STREEKPLAN FLEVOLAND
Uitwerking plaatsingsmogelijkheden
voor windmolens
ANTWOORDNOTA

ANTWOORDNOTA

**Samenvatting zienswijzen en beantwoording
Gedeputeerde Staten van Flevoland**

MER-MW
Figuur

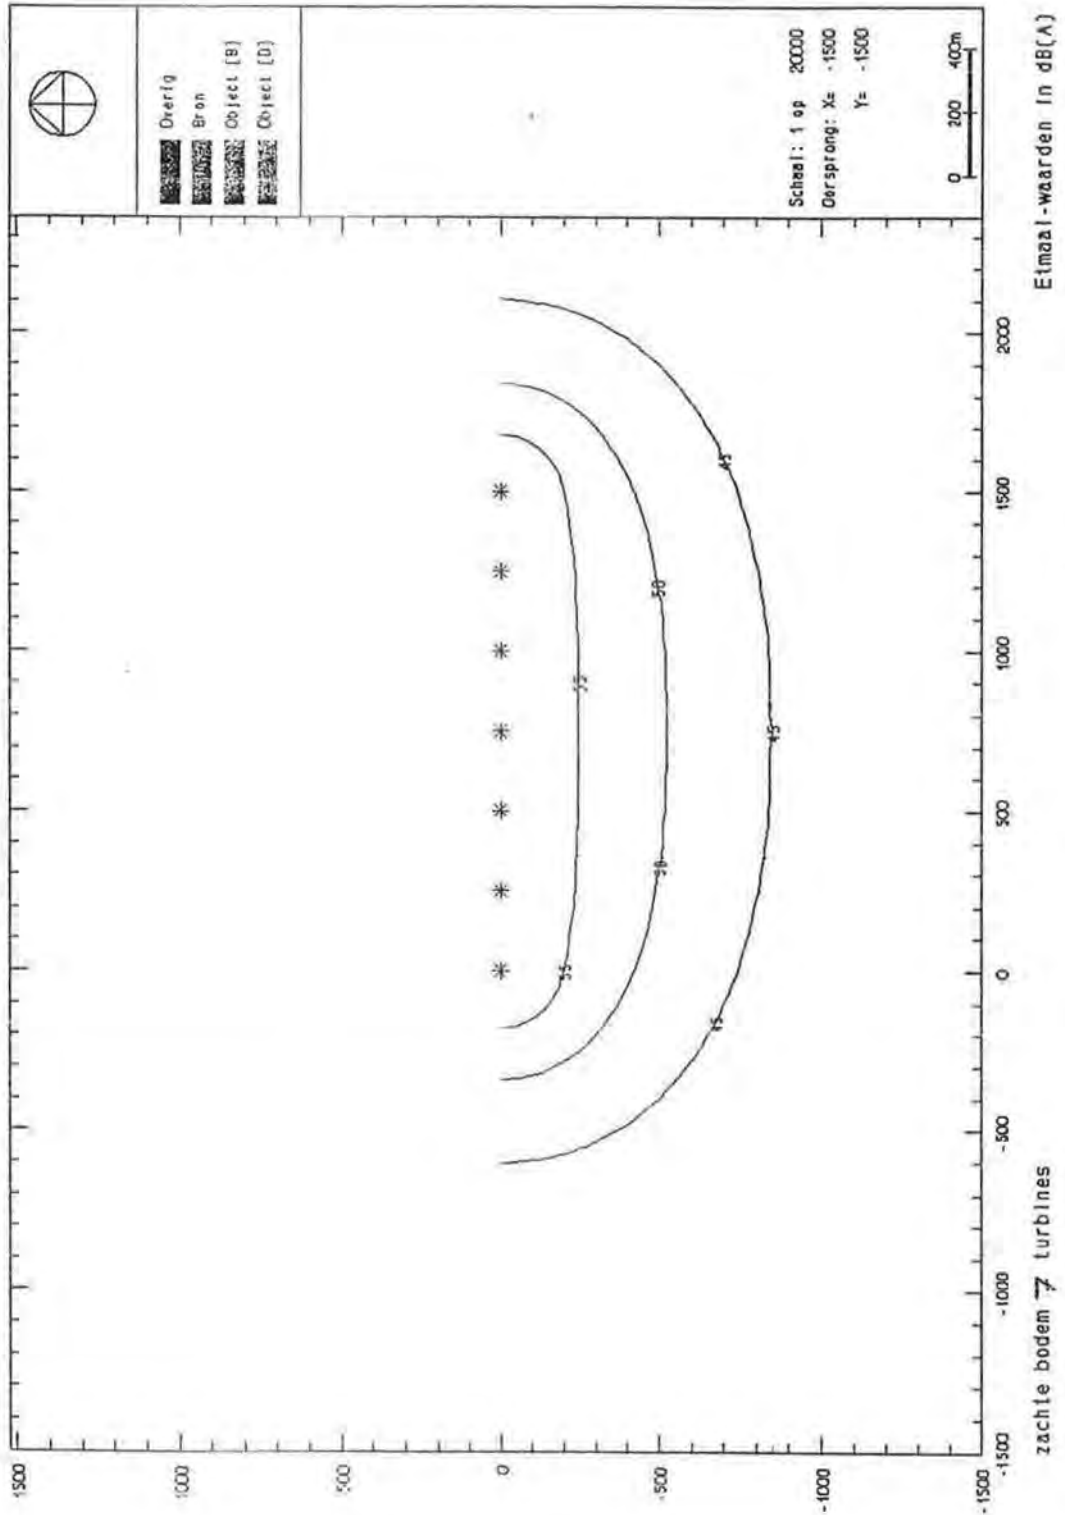
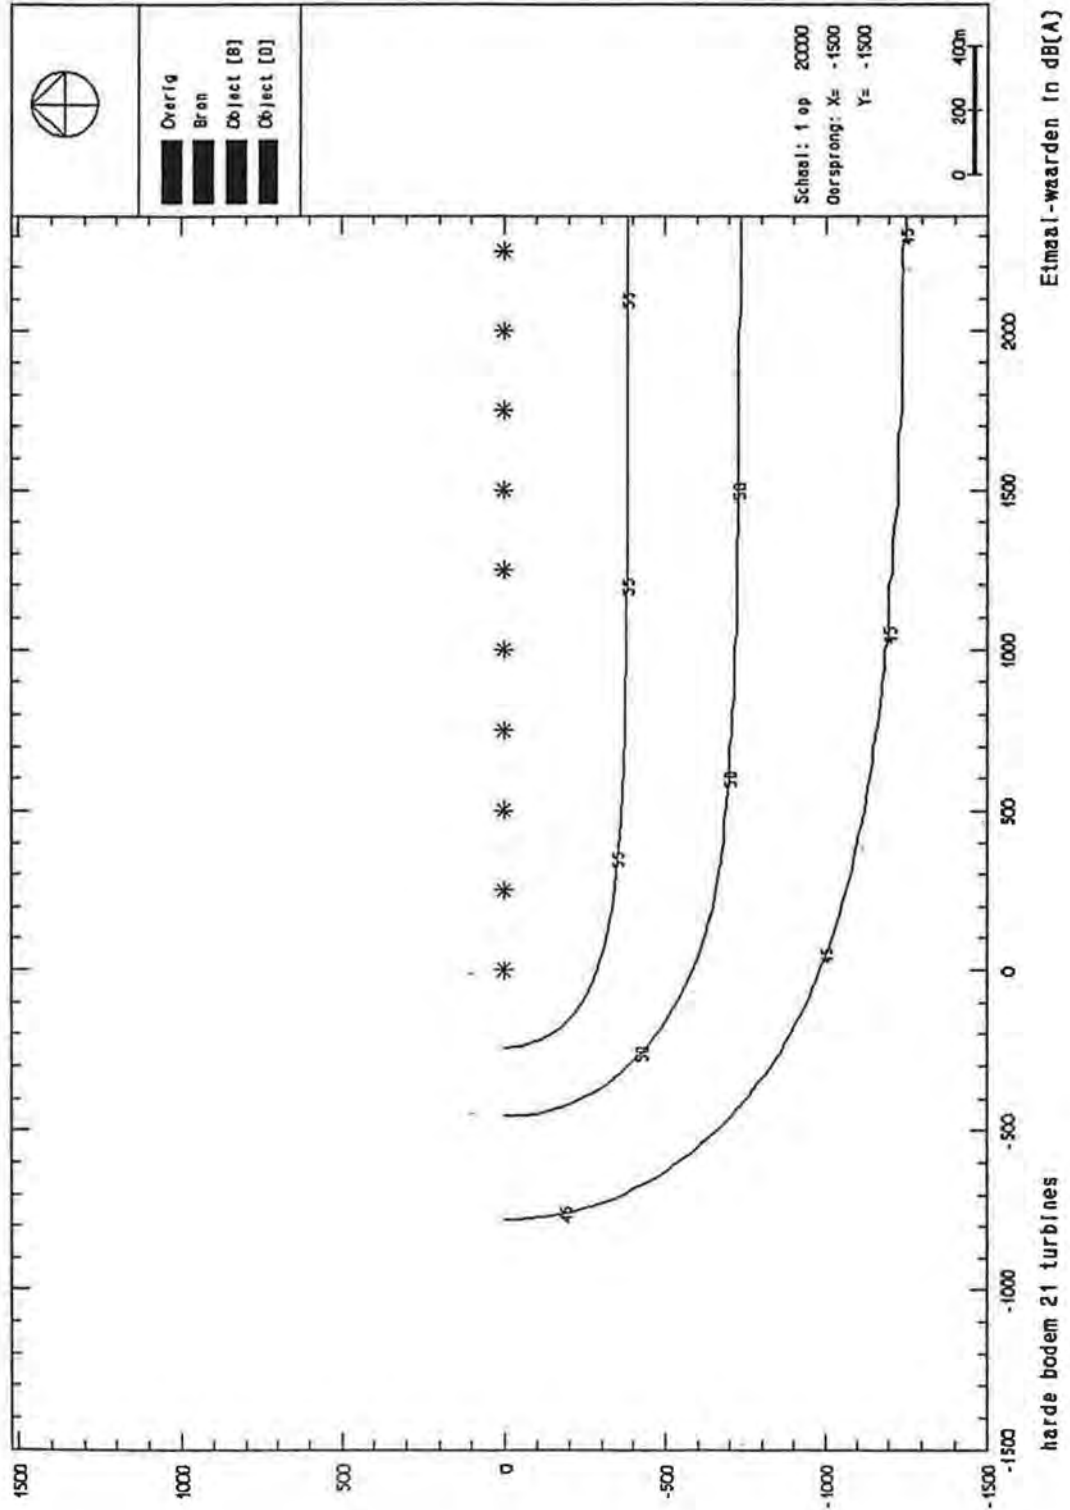
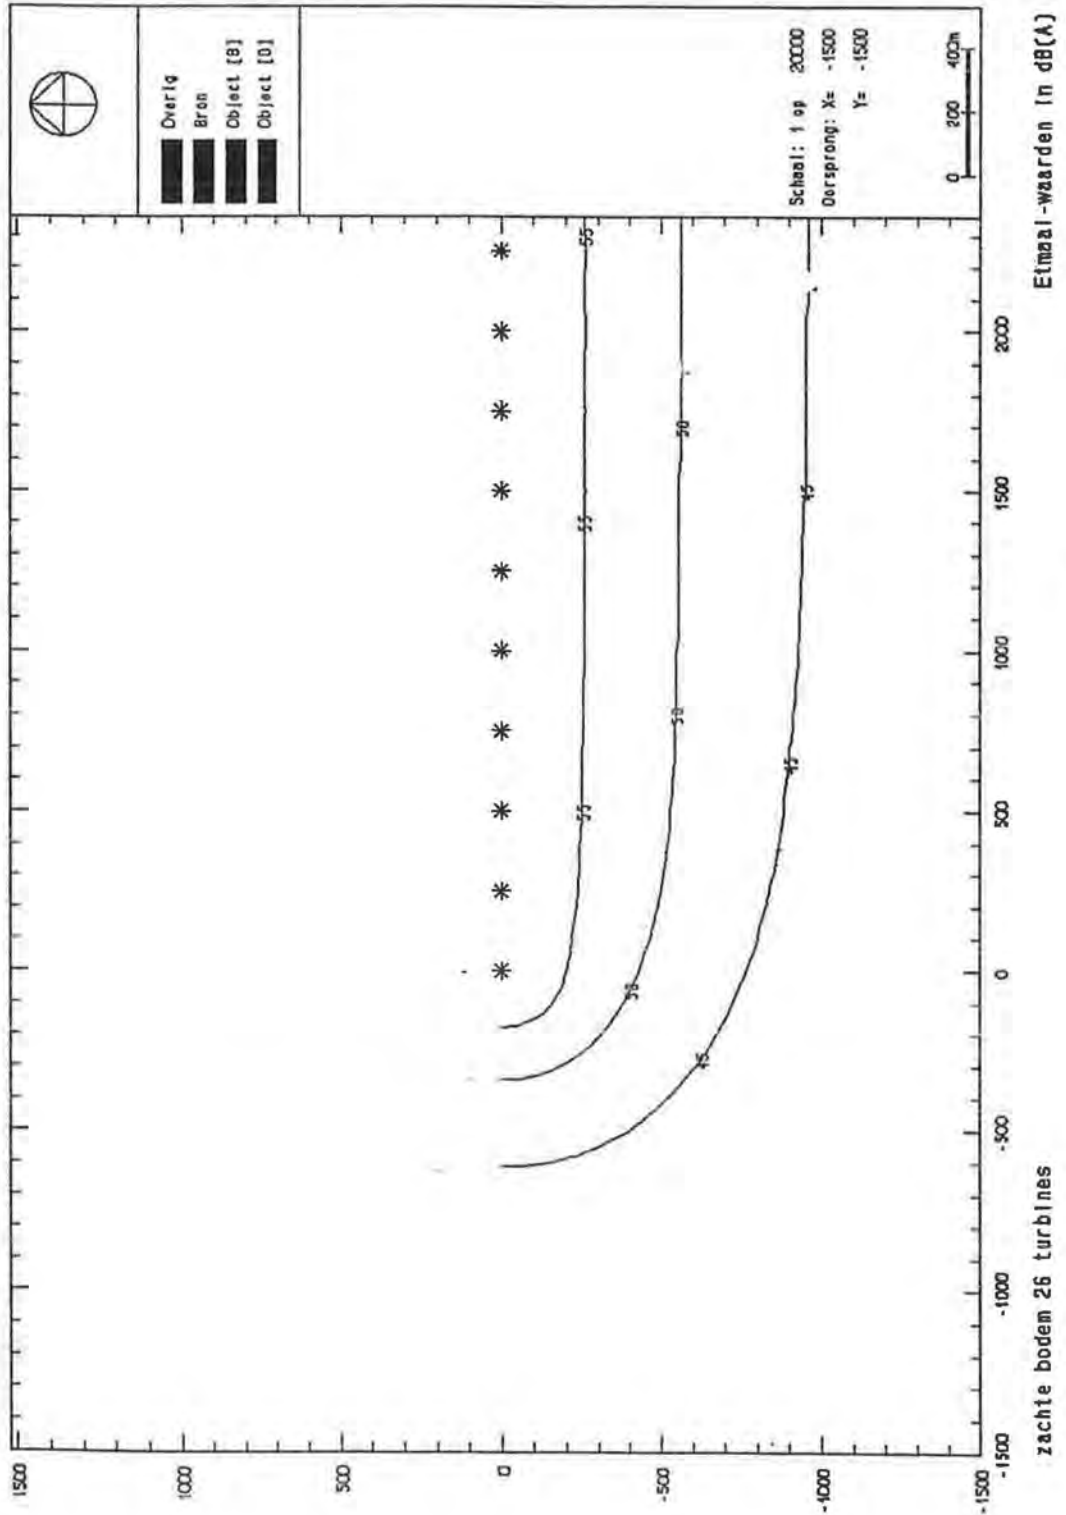
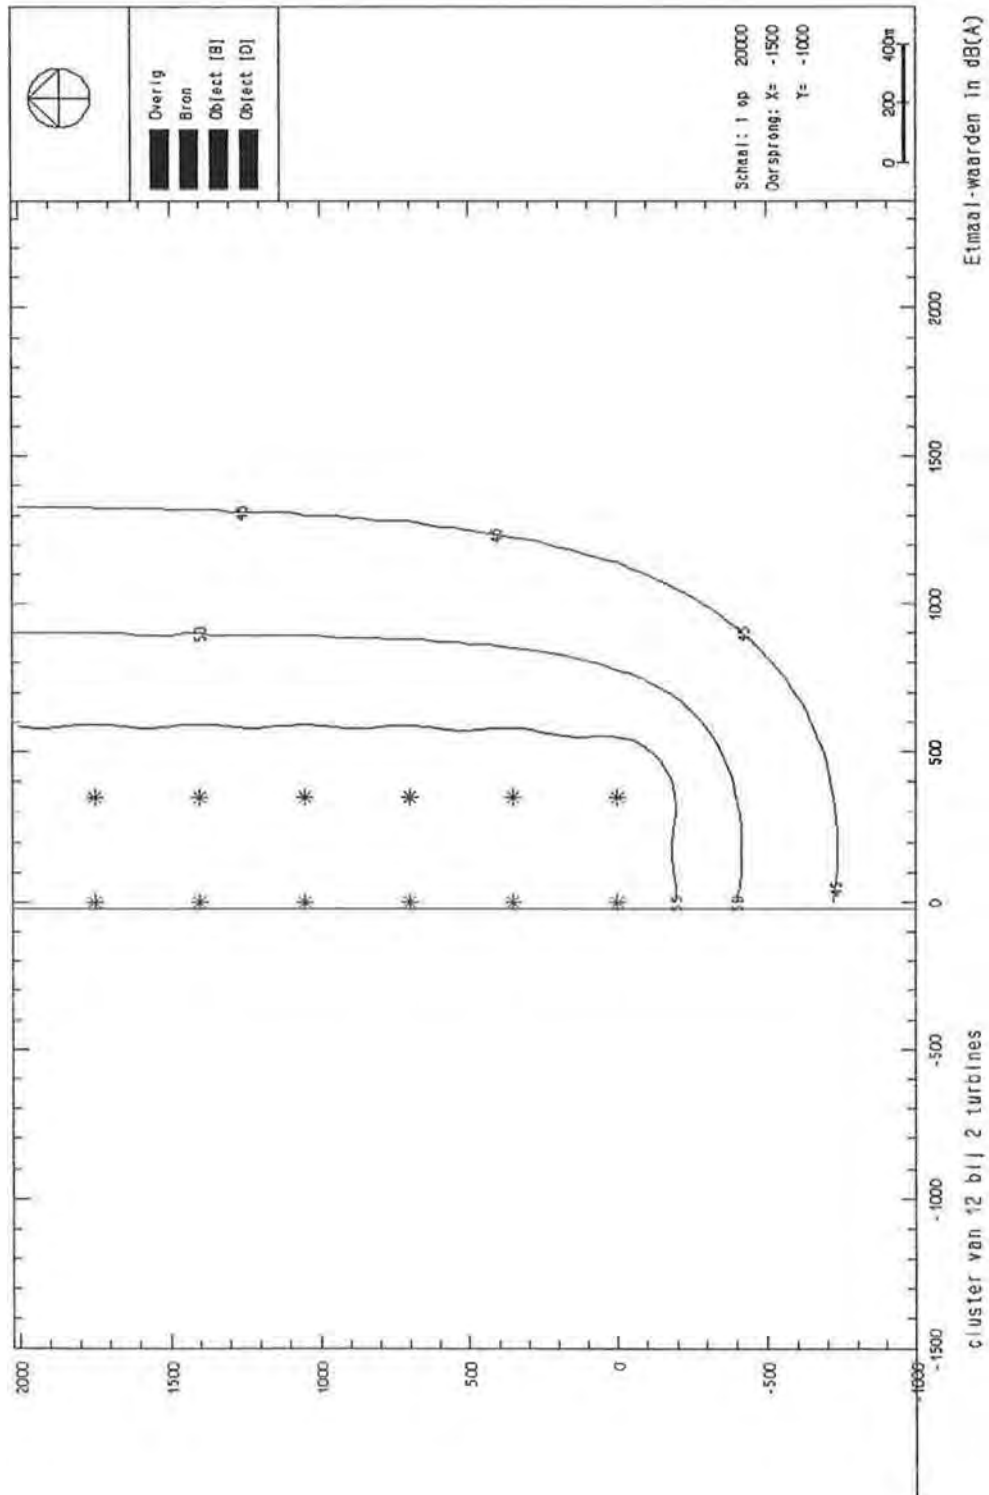
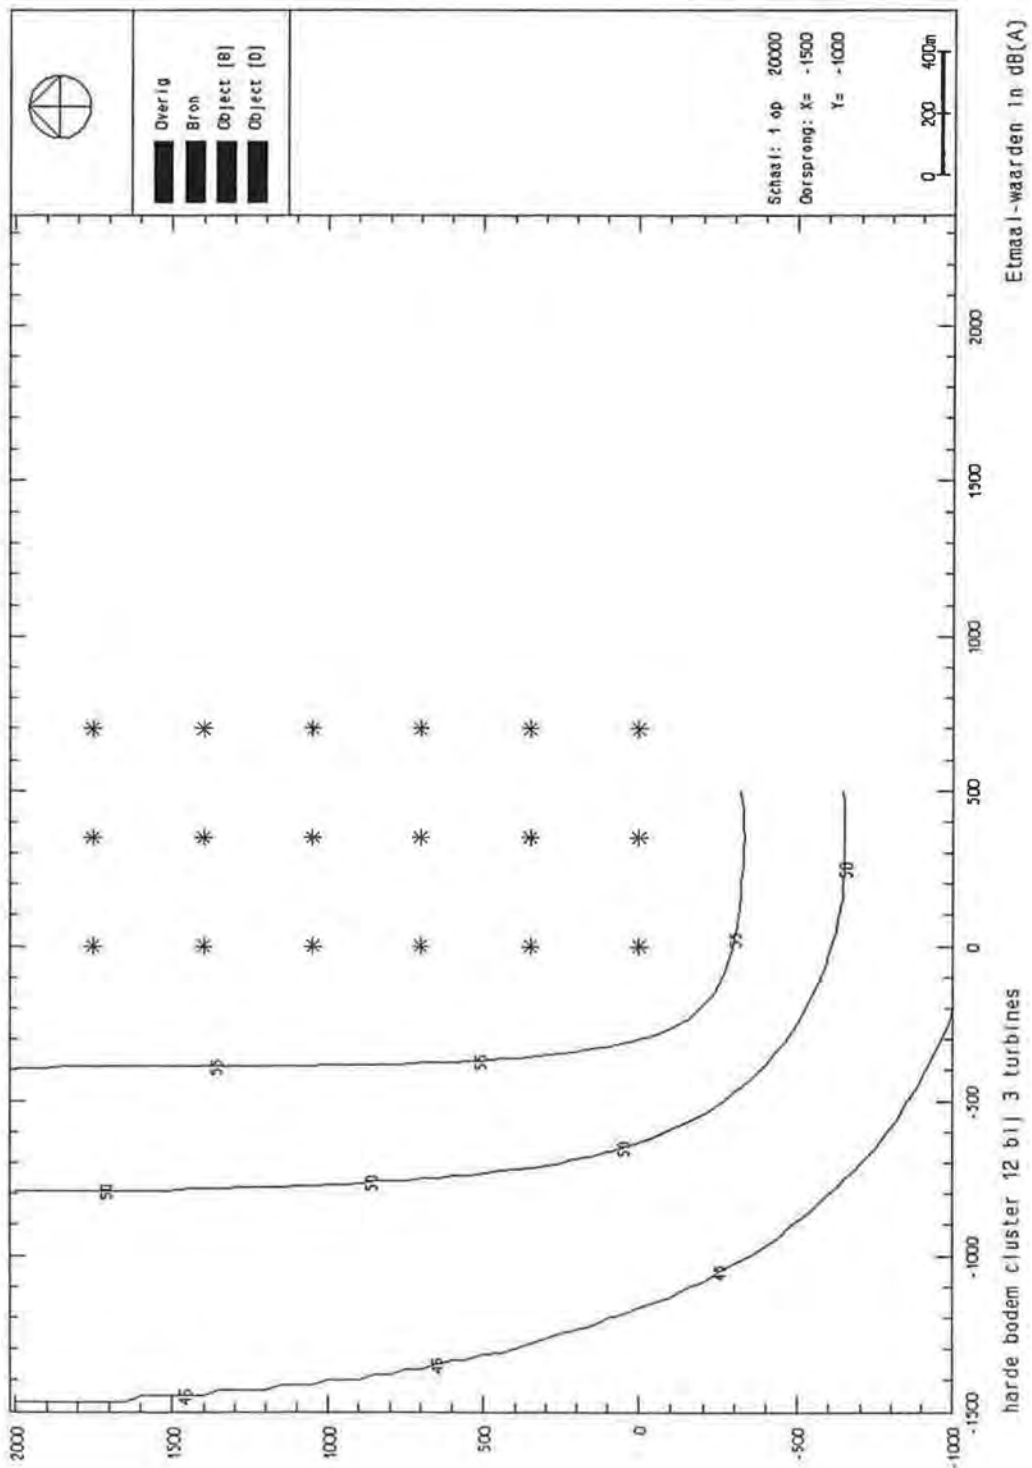
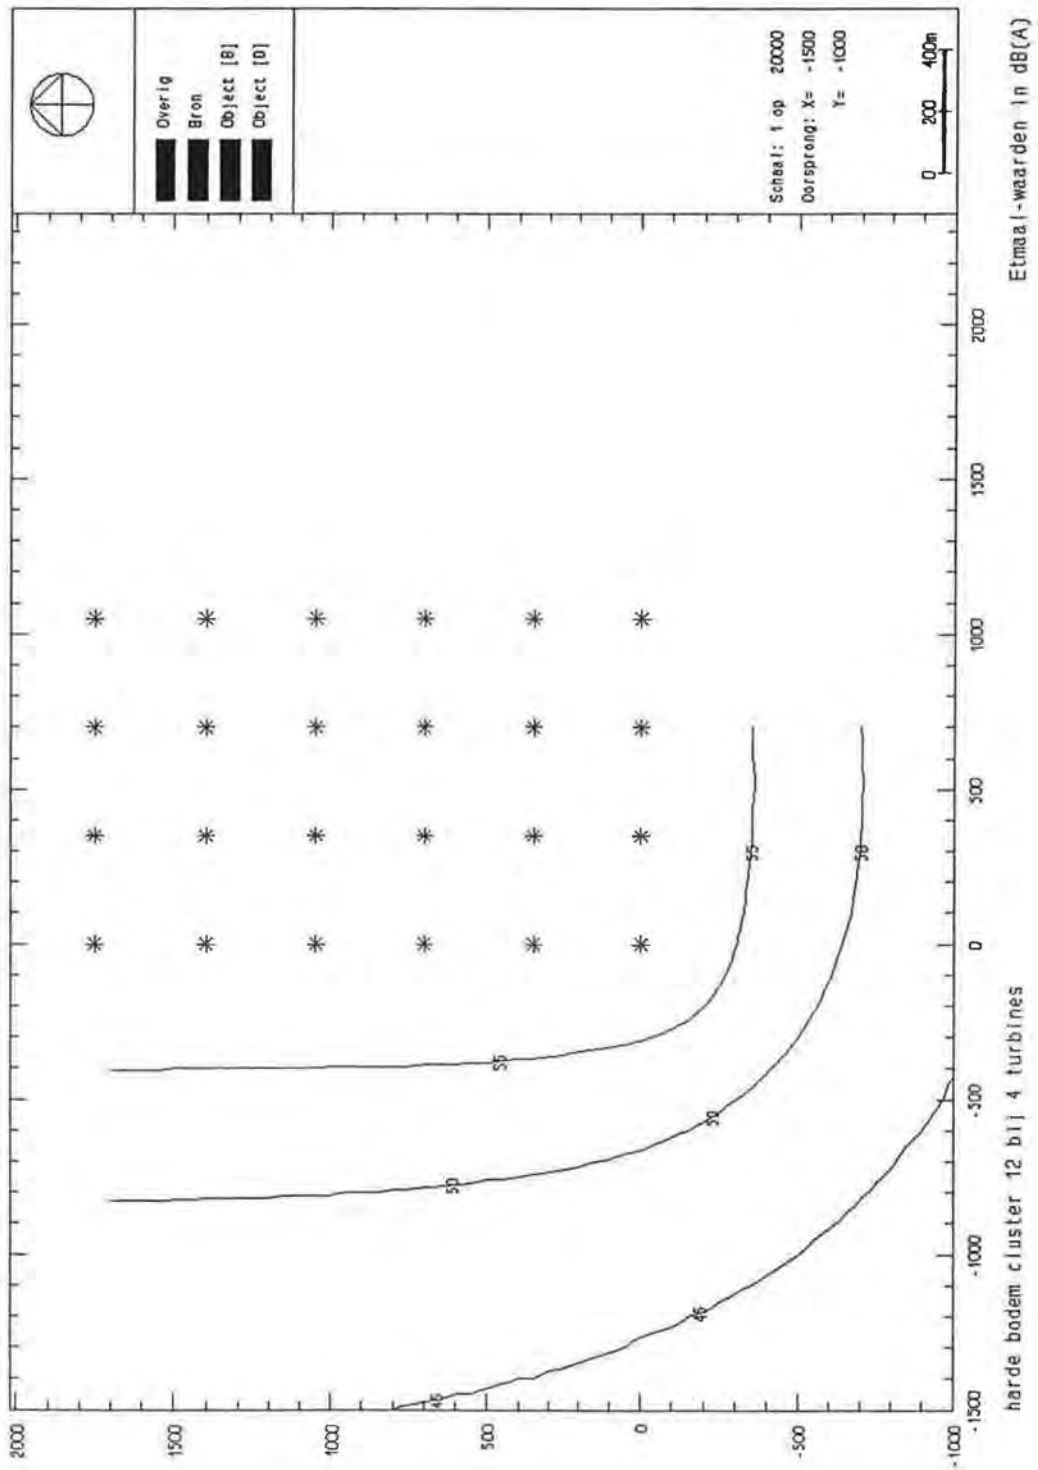
In het geluidsonderzoek is in de lijnopstellingen een tweetal wijzigingen aangebracht. De locaties 10 en 11 uit het MER (een buitendijkse opstelling bij de Westerveerdiijk, naast de bestaande opstelling, en verdichting van de huidige opstelling) zijn niet opnieuw onderzocht, omdat uit de reacties op de ontwerp-streekplanuitwerking is gebleken dat deze varianten ongewenst dan wel technisch moeilijk realiseerbaar zijn. In plaats daarvan zijn twee nieuwe varianten onderzocht, waarvoor een groter draagvlak lijkt te bestaan. Locatie 11a betreft een vervanging van de huidige opstelling door een nieuwe opstelling met 500 kW-molens. Locatie 11b betreft een vervanging van de huidige opstelling door een dubbele binnendijkse lijnopstelling. Voor locatie 6 (Noorderveerdiijk) zijn eveneens twee varianten onderzocht. Locatie 6a betreft een enkele lijnopstelling van 16 turbines, direct achter de dijk. Locatie 6b betreft een dubbele binnendijkse lijnopstelling van 2 x 13 turbines. Bij de dubbele lijnen is rekening gehouden met een grotere onderlinge afstand tussen de turbines (7D in plaats van 5D). Het geluidsonderzoek is voor zowel 500 kW- als 1 MW-turbines uitgevoerd. Bij de 1 MW-turbines is uitgegaan van een ashoogte van 60 m en een bronsterkte van 101 dB(A).

Met de nieuwe rekenresultaten zijn opnieuw de geluidsgevoelige bestemmingen geïnventariseerd die binnen de 50 dan wel 45 dB(A) contour zouden komen te liggen. Het resultaat van deze inventarisatie staat weergegeven in de aangepaste tabel B6.3.
